# (仮称) 愛子土地区画整理事業

## 環境影響評価方法書に対する 指摘事項への対応について

令和元年 7 月

仙台市愛子土地区画整理組合  
設立準備委員会

方法書 P3.1-51

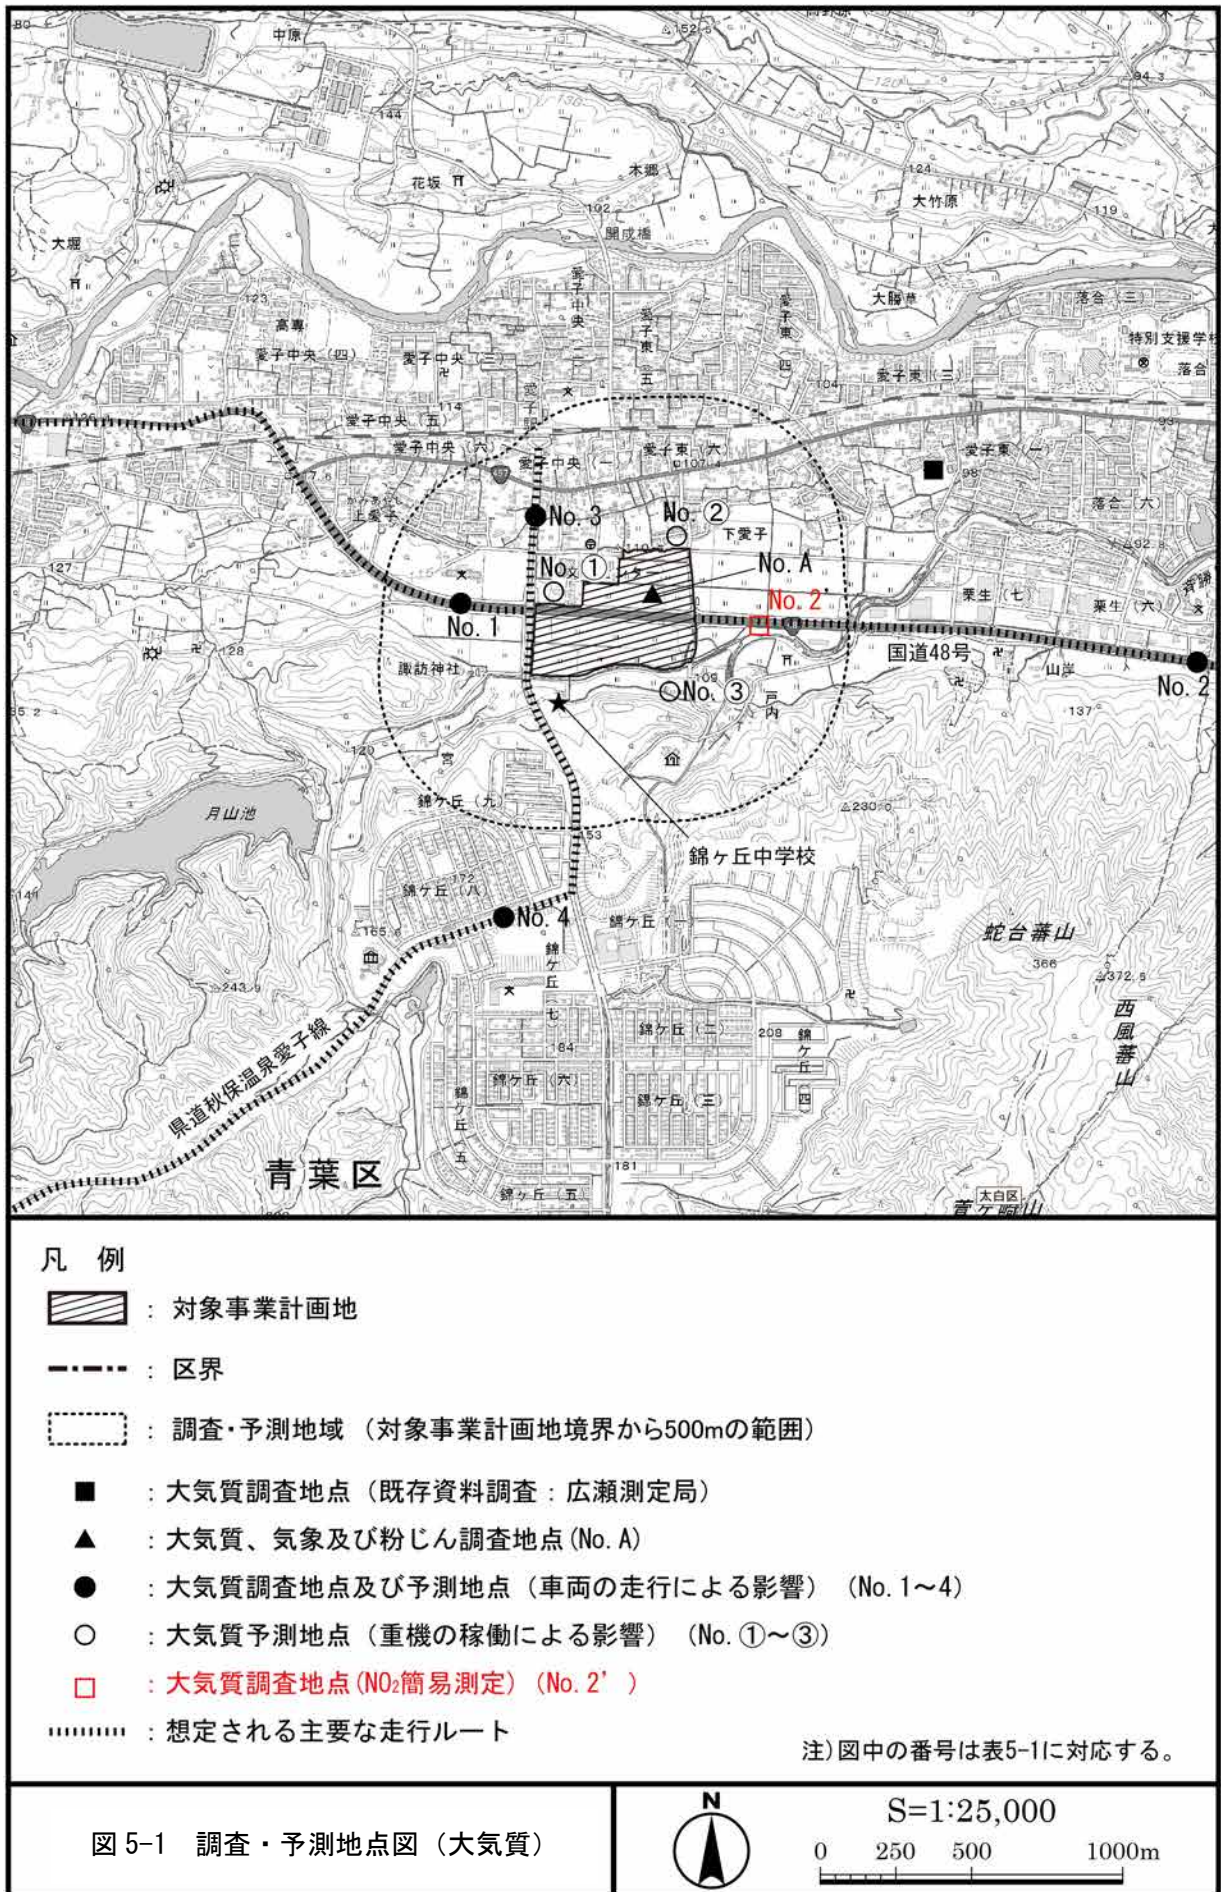
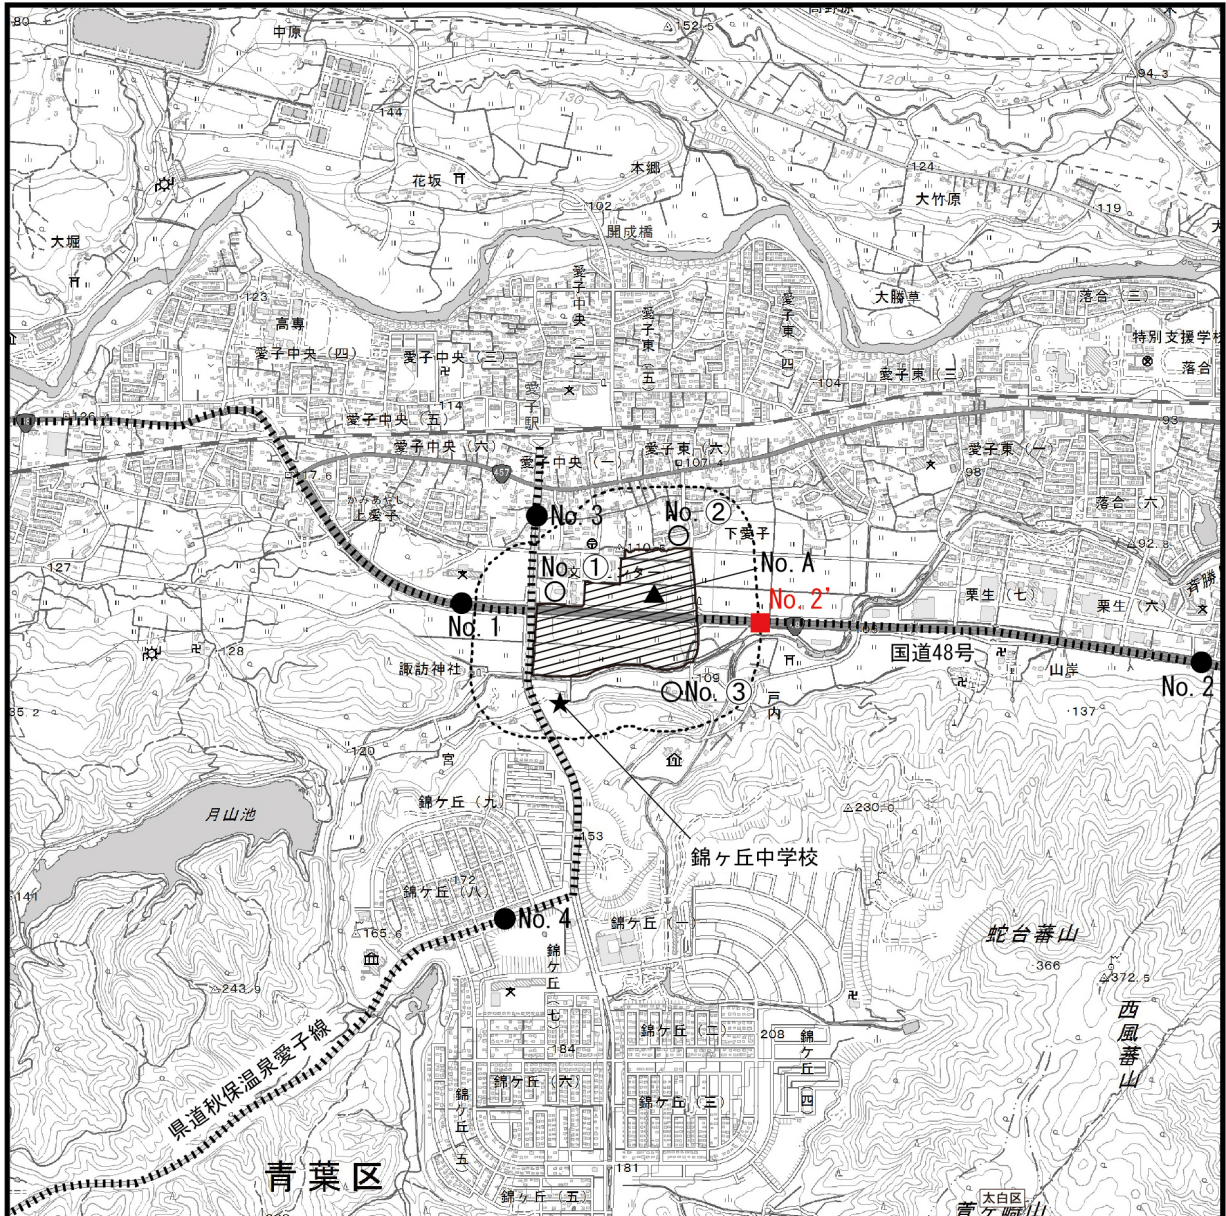
No.	指摘事項	対応方針	備考
1	計画地は、「地震による液状化が発生する恐れはない」とあるが、「仙台市地震ハザードマップによれば」という意味であれば、そのように記載してほしい。	ご指摘のとおり、仙台市地震ハザードマップに基づき記述しているため、「仙台市地震ハザードマップによれば対象事業計画地は液状化が発生する恐れがないとされている地域である。」と修正いたします。	8. 方法書からの変更事項 P. 17 方法書 P. 3. 1-51
2	「現地調査（ボーリング調査）は1回」とあるが、1地点なのか、複数地点1セットで1回なのか、明示してほしい。	現地調査（ボーリング調査）は、全10地点でそれぞれ1回実施しました。  ボーリング調査の結果に基づき、液状化及び地盤沈下による影響はないと判断しておりますが、事業実施前後で水準測量を実施し確認します。	
3	「液状化による影響はない」とか、「地盤沈下による影響はない」とかあるが、これらは、計画地内で、すでに何カ所も実施されたボーリングデータにより判断したのか。		
4	地盤沈下に係る現地調査の記述がないが、水準測量など実施されないのか。 また、「現況地形の変化の程度を定性的に予測する」とあるが、どのような予測を実施するのか。	なお、環境影響評価項目として選定している「現況地形への影響」については、事業により現況地形がどの程度改変されるのかについて予測するものです。

仙台市は平成14年度に地震被害想定を目的とした調査（平成14年度仙台市地震被害想定調査）を実施しており、平成14年度調査時の資料及び手法に基づき、最新の建物情報を用いて、より詳細で分かりやすいマップを「仙台市地震ハザードマップ」として作成している。「仙台市地震ハザードマップ（液状化予想マップ）」によれば、対象事業計画地は「液状化対象外」の地域であり、地震による液状化が発生する恐れがないとされている地域である。
